# 三峡工程通航建筑物技术设计审查

**[摘要]** 三峡工程是当代全球最大的水利工程, 其中的每一项重大工程技术与施工建造, 均可列为世界水利工程的难题和典型案例, 是人类水利工程建设中的一笔宝贵财富。

文章根据1994年开始的三峡通航建筑物技术设计的全面审查, 就通航建筑物总体布置, 船闸输水系统和船闸水力学, 永久船闸高边坡设计, 永久船闸水工结构, 升船机, 技术设计阶段的科研工作成果等6个部分做了阐述和讨论。

图 2 三峡水利枢纽通航建筑物布置示意图

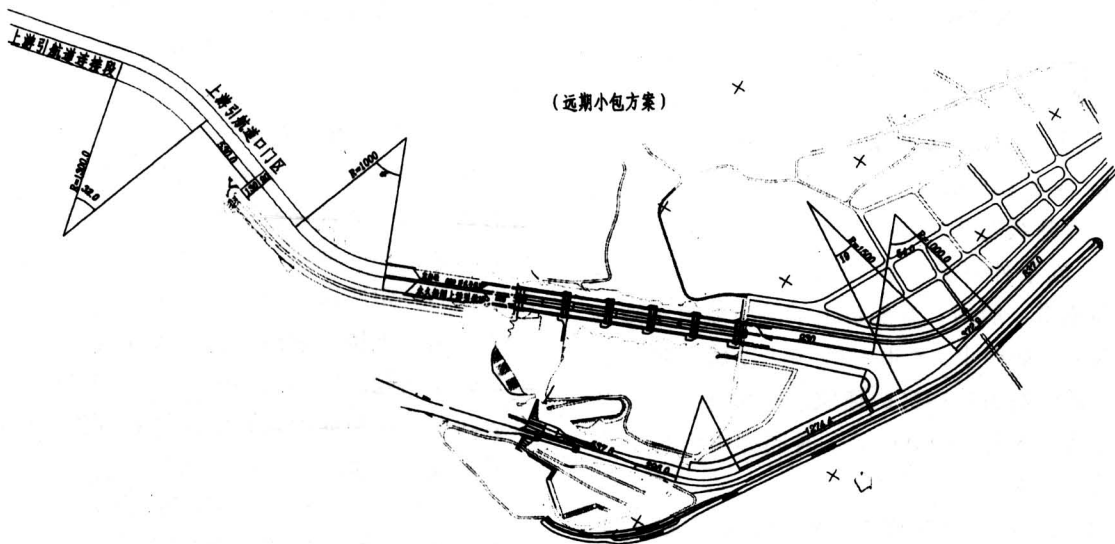
三峡水利枢纽总体布置和三峡水利枢纽通航建筑物总体布置示如图1、2。这两个示意图的通航建筑物总体布置部分都是技术设计审查前的, 其上游防淤隔流堤是按设计部门推荐的方案布置的, 堤左方水域仅包括了永久船闸上游引航道, 即本文所称的“小包”方案。

1) 同意设计推荐的双线连续 5 级船闸Ⅳ线布置方案。上下游口门位置、布置尚需继续进行试验研究优选，在技术设计阶段审定。

3) 船闸上游隔流防淤堤对航运很重要，需列入工程项目。其具体布置，通过试验研究优选，其兴建和施工程序，在技术设计阶段审定。

船闸上引航道的隔流堤不宜缓建，但为节约投资可考虑分期修建，例如结合施工过程中的开挖弃渣；首先建成隔流堤的主体部分，以后根据试验优化结果，相机续建，以避免水下施工的困难。

图3 大包方案（永久船闸、升船机在隔流堤内）

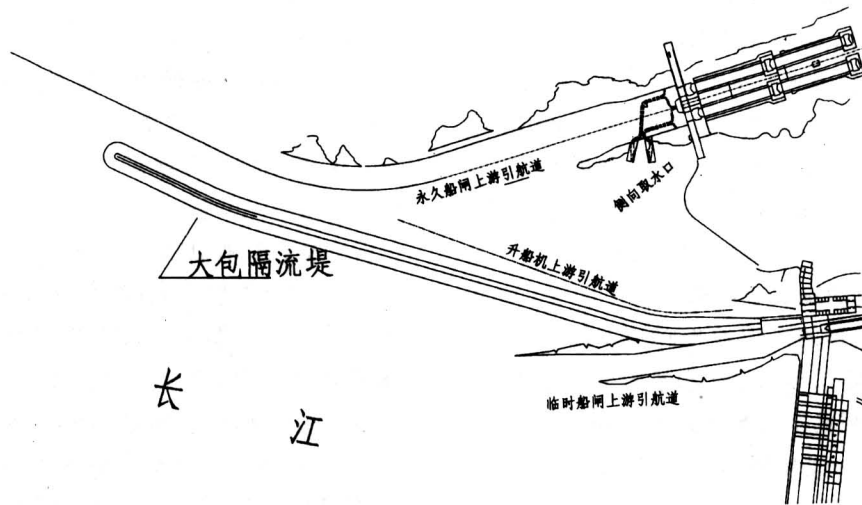
多数专家认为，“大包”（见图3）和“全包”（见图4）两方案都具有改善永久船闸和升船机的通航水流条件的类似优点，都是可取的，从配合施工进度考虑，初步确定先以“全包”方案分步实施作为下阶段设计的依据进行工作。
